## Tilsynsrapport til offentliggørelse

Virksomhedens navn	Nordværk Affaldsenergi A/S - Energianlæg Hjørring
Virksomhedens adresse	Miljøvej 7, 9800 Hjørring
CVR-nummer	45288897
Virksomhedstype	5.2a Bortskaf/nyttig Ufarligt >3 tons/time, forbrænding
Tidspunkt for tilsynet	09.03.2026
Baggrunden for tilsynet	Basistilsyn, anmeldt tilsyn
Varsling af tilsynet	Tilsynet er varslet den 23. februar 2026
Deltagere fra virksomheden	Morten: Afdelingschef Jacob: Vedligehold Johnny: Vedligehold Mikkel Scheufens: Driftsansvarlig Daniel Møller Nielsen: Driftskordinator Marianne Holm: Miljøkoordinator
Øvrige deltagere	-
Tilsynet udført af	Annemarie Ellen Brix
Tilsynet omfattede	<ul style="list-style-type: none"><li>• Miljøledelsessystemet</li><li>• Oplag af affald og hjælpestoffer</li><li>• Stikprøvekontrol modtaget affald</li><li>• Prøvetagning på slagge</li><li>• Belægninger og afløbsforhold</li></ul> Øvrigt: <ul style="list-style-type: none"><li>• Værksteder</li><li>• Slammodtagelse</li></ul>

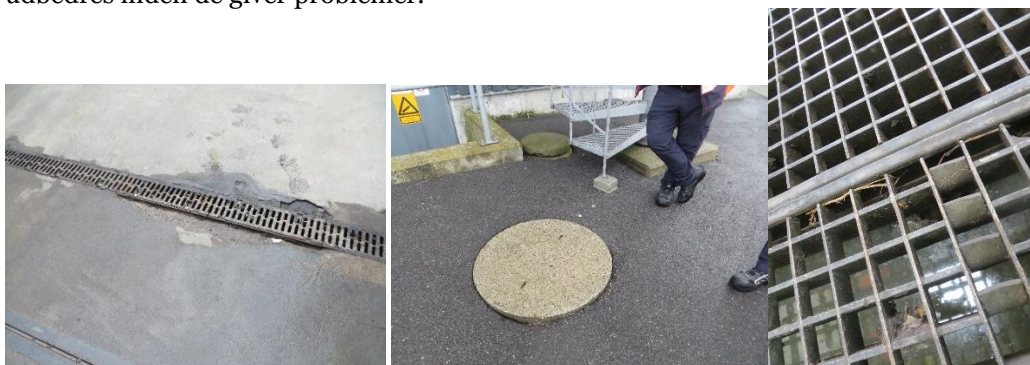
Nordværk Hjørring oplyste at der tidligere blev indfyret spildolie via en stor spildolietank, men at spildolietank / (tank og forbehandlingsanlæg) ikke mere er i brug.

Nordværk Hjørring skal sende dokumentation for nedlukning af spildolieanlæg dvs. tømning af tanke og rør, evt. afproprning af nedgrave afløb og nedgravede rør samt plombering af anlæg.
